平潭综合实验区自然资源与生态环境局关于 金顺新光明城（一期、二期）及整体项目 竣工规划条件核实公示

附件：1. 金顺新光明城（一期）实地建设与规划审批不一致对比分析
2. 金顺新光明城（二期）实地建设与规划不一致对比分析

金顺新光明城（一期）实地建设与规划审批 不一致对比分析

金顺新光明城(二期)实地建设与规划

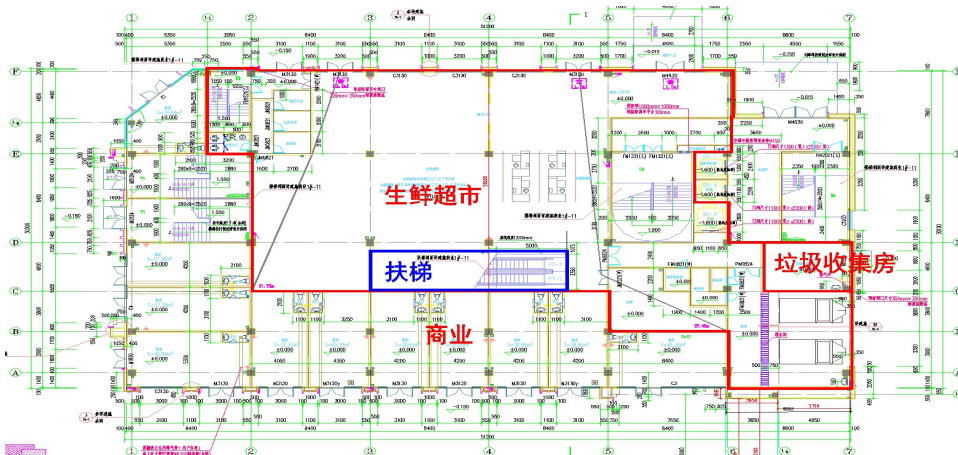
1、商业 1#楼一层 1 轴至 4 轴交 A 轴至 D 轴，生鲜超市南侧与商业分隔墙未施工，商业内部隔墙未施工，6 轴至 7 轴交 C 轴至 D 轴垃圾收集房西侧隔墙未施工；暂按审批进行分隔计算。

调整原因：建设单位承诺于 2025 年 12 月 31 日前，按照商业楼商铺分户隔墙按照权界钉位置砌筑墙体，不影响项目整体规划。

图 3.1

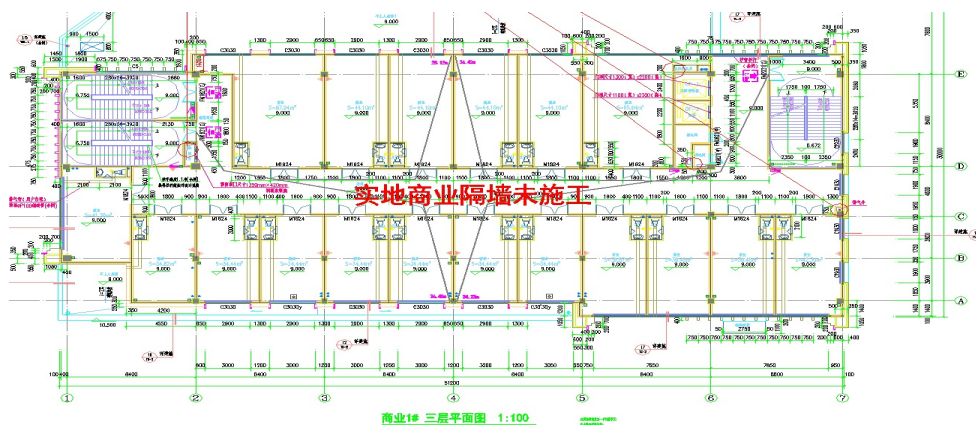
2、商业 1#楼二层至五层、商业 2#楼二至三层、商业 3#楼二至三层、商业 5#楼二至三层业内部隔墙均未施工，总面积不变（如图 3.1 为 1#商业三层平面图）。

调整原因：建设单位承诺于 2025 年 12 月 31 日前，按照商业楼商铺分户隔墙按照权界钉位置砌筑墙体，不影响项目整体规划。

图 4.1

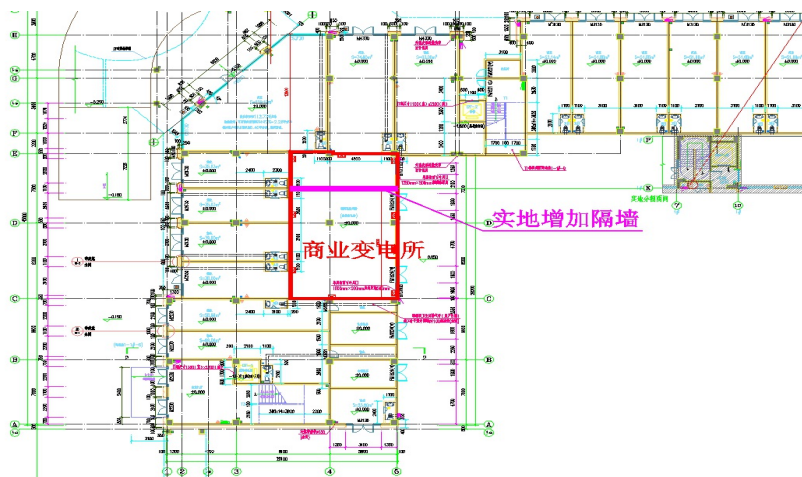
3、商业 1-1#楼一层 4 轴至 5 轴交 C 轴至 D 轴处的地面设备用房(商业变电所)内部增加隔墙，实地分割为两间，总面积不变（如图 4.1）。

调整原因：根据电力深化图纸，供电需要，实地增加隔墙。

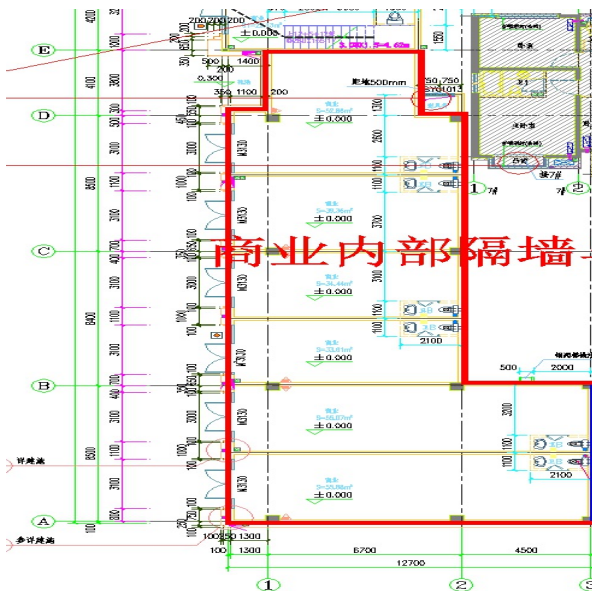
4、商业 7-1#楼一层审批为商业,实地建设为售楼部（商业内部隔墙与审批不一致），总面积不变。

调整原因：建设单位承诺于 2025 年 12 月 31 日前，按照商业楼商铺分户隔墙按照权界钉位置砌筑墙体，但不影响项目整体规划。

机动车坡道实地增建盖板（不计建筑面积）

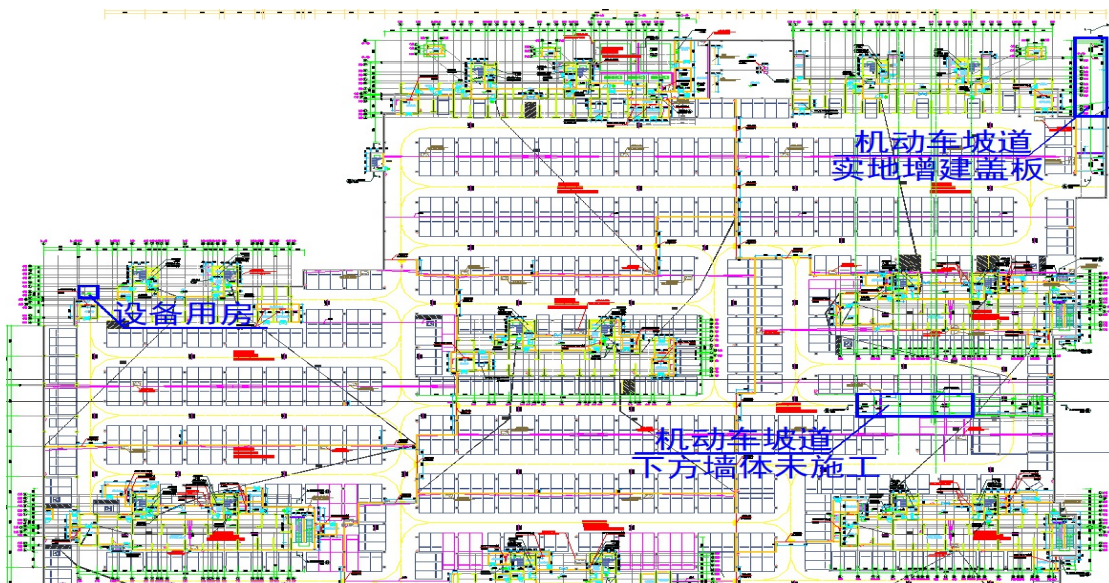
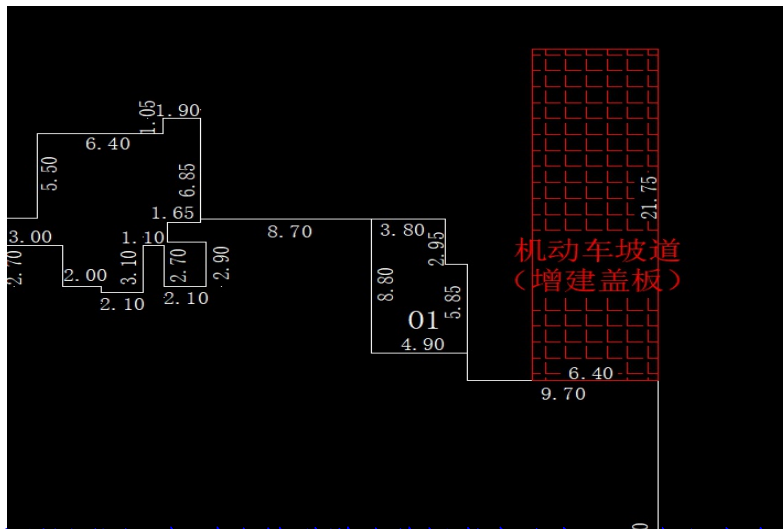
5、地下室 71 轴至 72 轴交 TD 轴至 QD 轴处机动车坡道实地增建盖板（面积为 139.20 平方米,不计建筑面积）；47 轴至 58 轴交 LC 轴至 HC 轴机动车坡道下方墙体未施工,坡道下方空间部分净高大于 2.1m,导致机动建筑面积增加 31.78 平方米；(6#)1 轴至 2 轴交 L 轴至 H 轴审批为机动车库，实地围合成设备用房，导致设备用房建筑面积增加 12.51 平方米，机动车库面积减少 12.51 平方米。

调整原因：机动车坡道增建盖板考虑业主雨天出行安全，坡道打滑，以及防汛等问题，进行了深化设计增建了盖板。

金顺新光明城（一期）地面车位实地建设与审批不一致对比

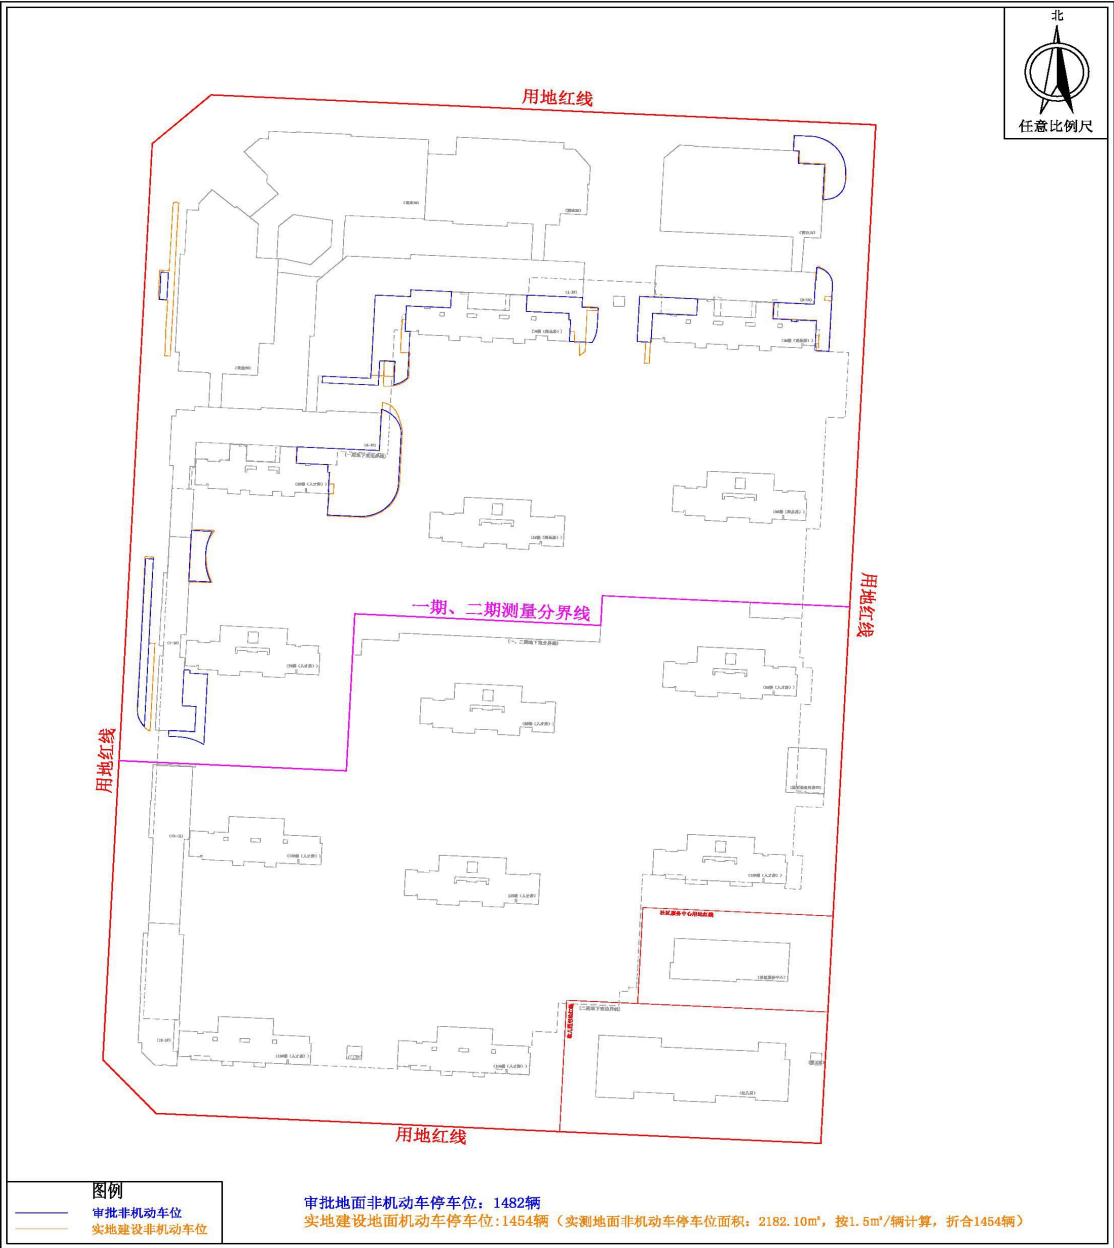
审核内容	审批情况 (一期)	实际建设情况 (一期)	备注
地面非机动车停 车位合计	1482 辆 (审批总平面图图面测算)	1454 辆 (面积 2182.10 m ²)	实测地面非机动车位 面积按 1.5 m ² /辆折 算

调整原因：地面非机动车停车位一、二期统筹整体考虑，进行了调整，一、二期实地建设地面非机动车停车位数量及面积满足设计规划要求。

金顺新光明城（一期）绿地实地建设与审批不一致对比

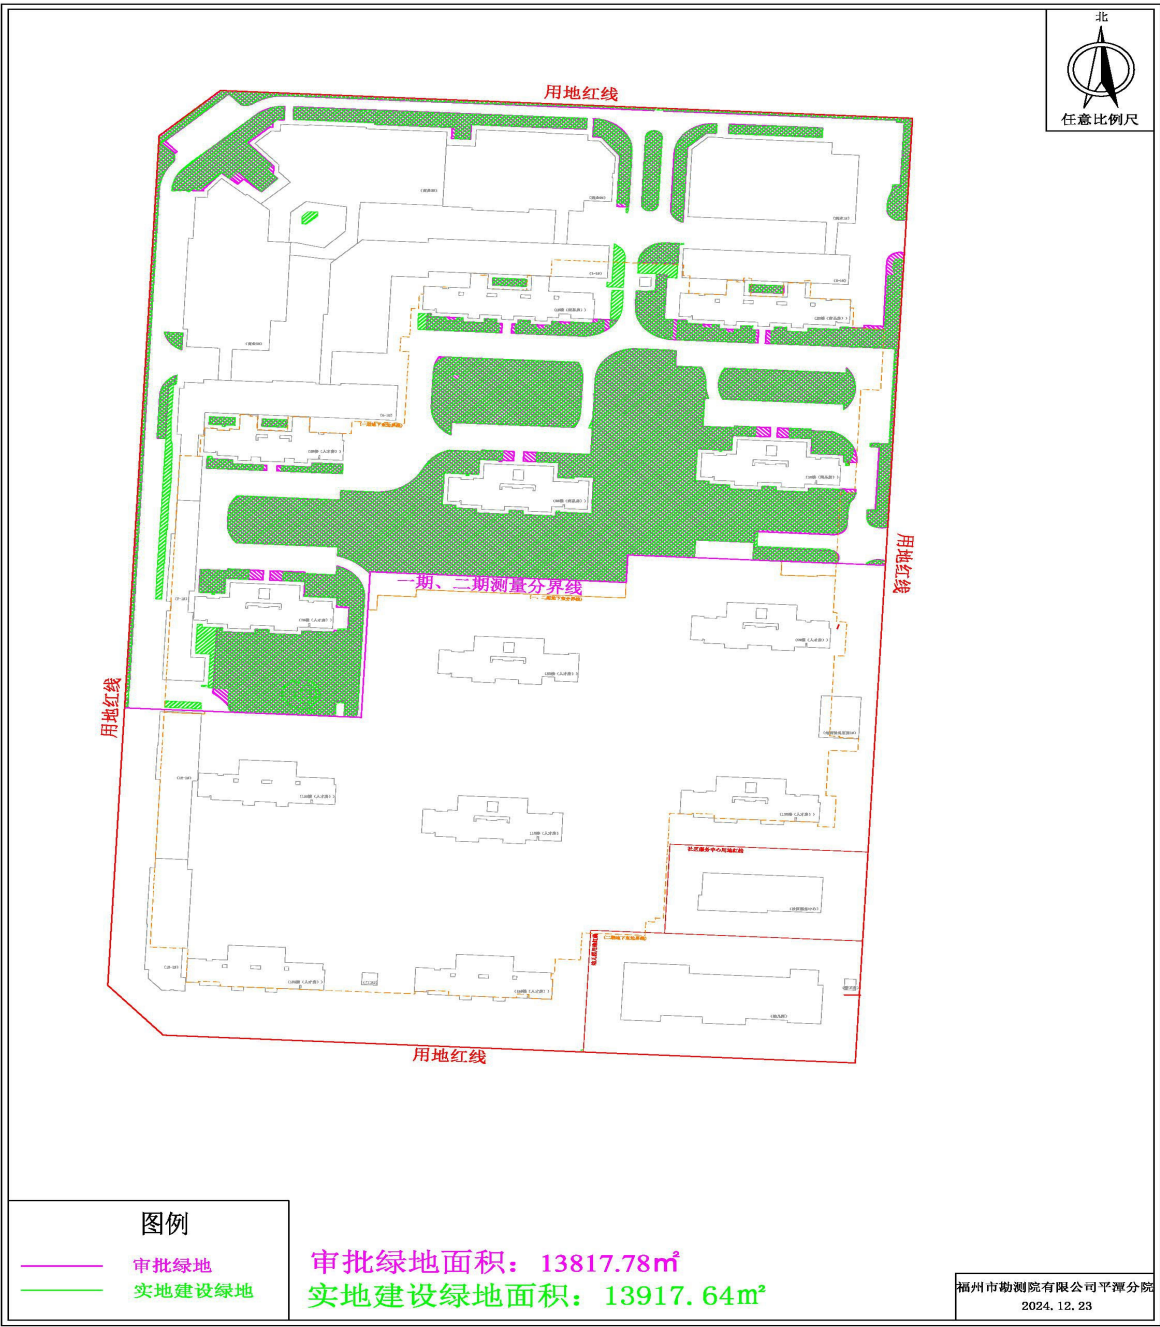
审核内容	审批情况	实际建设情况	备注
	13817.78 m ² (一期审批总平面图图面测算)	13917.64 m ² (一期)	分期建设，部分绿地建设位置实地与审批不一致
	28551 m ² (一期二期(汇总)审批总平面图指标)

调整原因：因一、二期景观绿化经过专业深化设计，进行部分调整，一、二期实地建设绿地面积满足审批绿地面积。

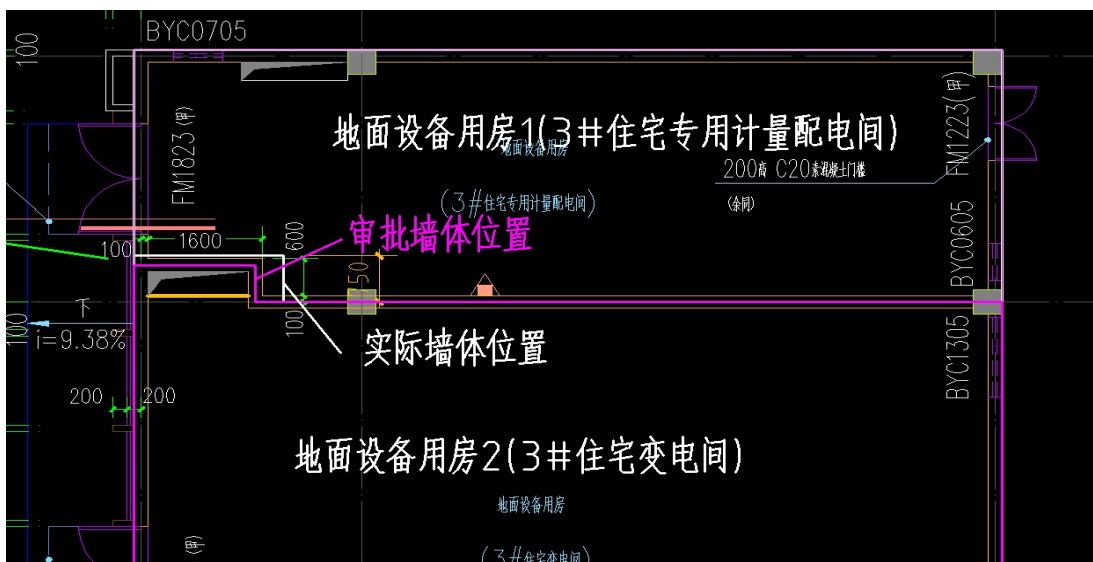
1、地面设备用房 1#一层 1 轴至 2 轴交 C 轴处的地面设备用房 1(3#住宅专用计量配电间)内部墙体向东位移 0.40 米，计量配电间做小，住宅变电间做大（该部分面积为 0.56 m^2 ,总面积不变）。

调整原因：由于供电需要，内部墙体北移 0.4m，但总面积不变, 不影响项目整体规划。

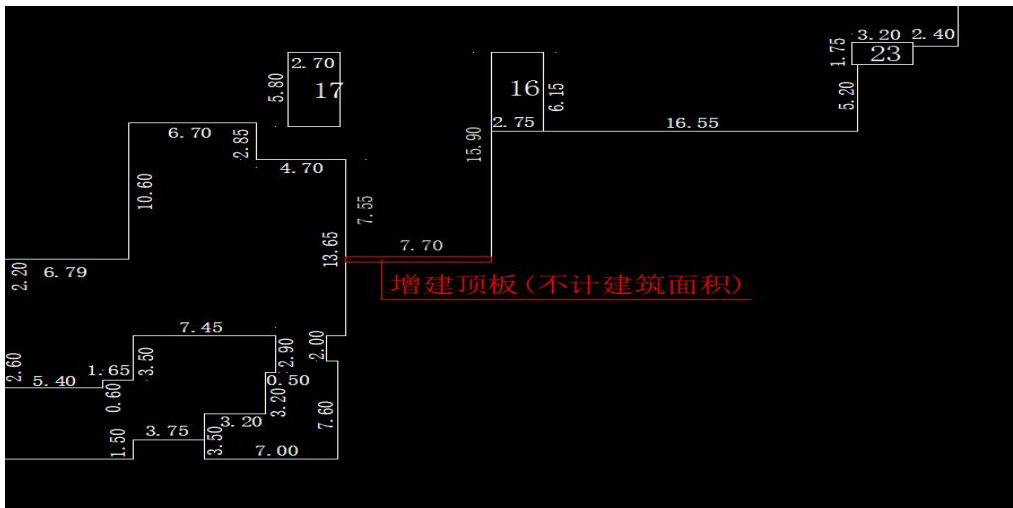
2、地下室一层 28 轴至 29 轴交 CA 轴处的顶板往南做大 0.45 米（不计建筑面积为 3.47 m^2 ）。

调整原因：增建部分顶板结合施工结构图，为汽车坡道顶板结构梁，但不影响项目整体规划。

图 3.1

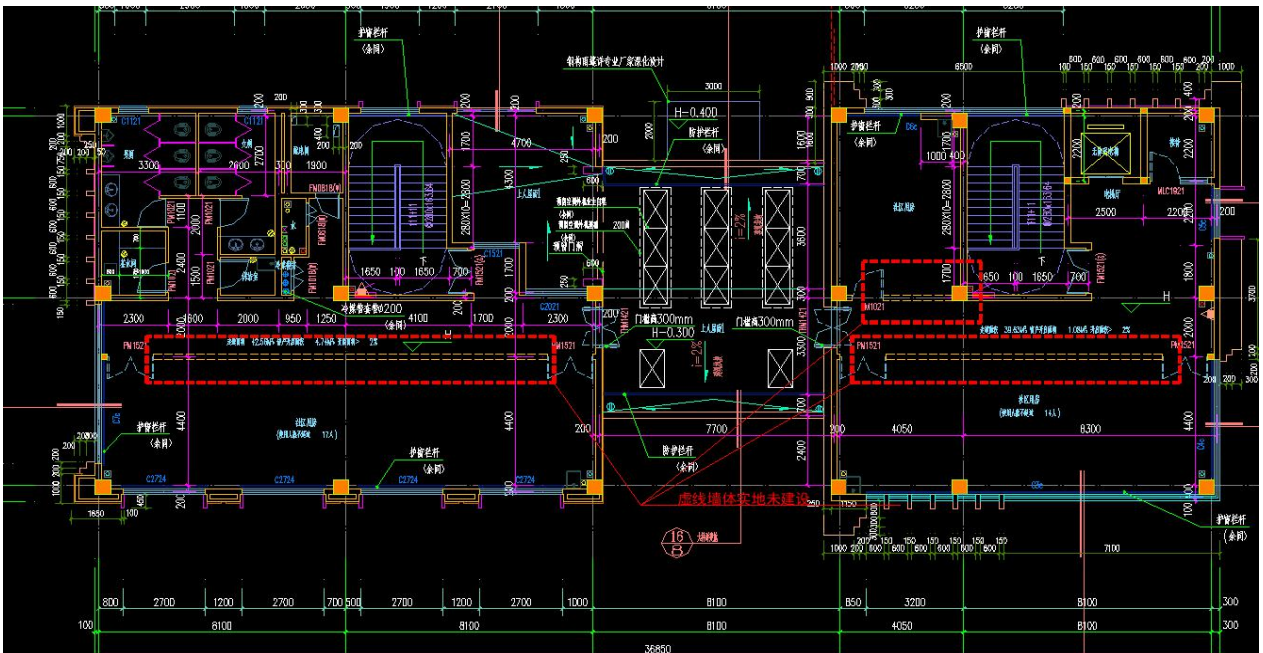
3、社区服务中心一至四层内部虚线分隔墙实地未建设（如图 3.1 为社区服务中心一层平面图）。

调整原因：现因本项目预重组方案及资金等问题，近期无法完善光明城社区服务中心功能用房内隔墙，待本住宅小区后续扫尾相关工程达到完善，建设单位承诺于 2025 年 6 月 30 日前，待社区办事处入驻光明城社区服务中心投入使用前，按照规划设计指标要求，砌筑社区服务中心功能用房内隔墙，（社区医疗服务站 1000 m²，社区用房 600 m²，老年活动室 100 m²，青少年活动室 100 m²）。

金顺新光明城（二期）地面车位实地建设与审批不一致对比

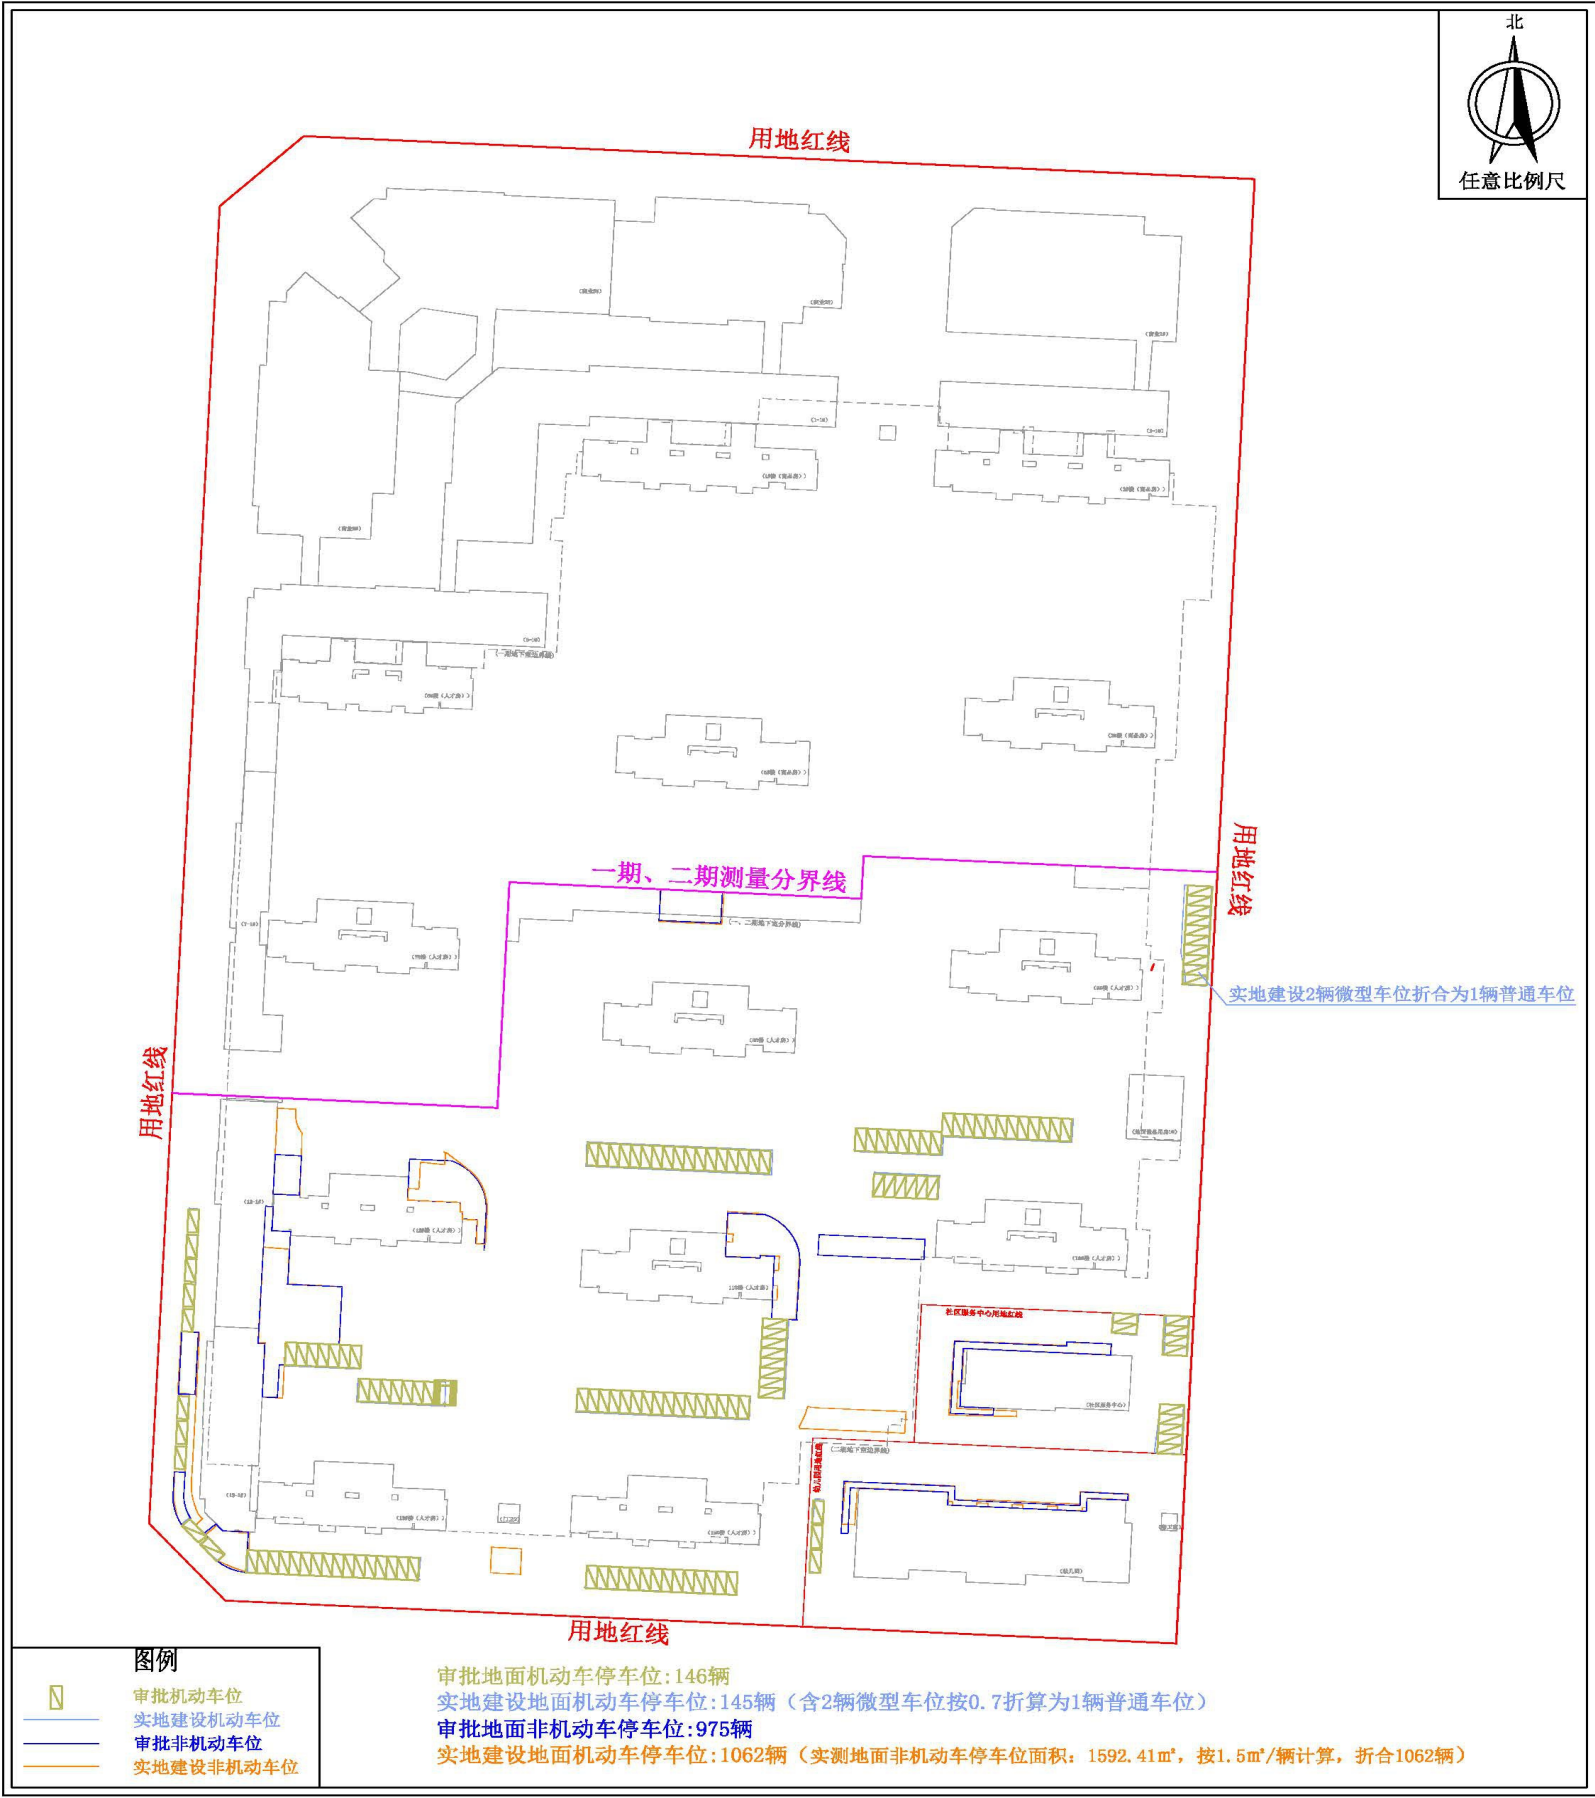
审核内容	审批情况 (二期)	实际建设情况 (二期)	备注
地面机动车停车位合计	146 辆 (审批总平面图图面测算)	145 辆	含 2 辆微型车位按 0.7 折算 为 1 辆普通车位
地面非机动车停车位合 计	975 辆 (审批总平面图图面测算)	1062 辆 (面积 1592.41 m ²)	实测地面非机动车位面积按 1.5 m ² /辆折算

调整原因：图中两辆微型车位因消防道路转弯半径过小，为保证消防主路畅通，而缩小两辆停车位长度，地面非机动车停车位一、二期统筹整体考虑，进行了调整，一、二期地面非机动车停车位数量及面积满足设计规划要求，但不影响项目整体规划。
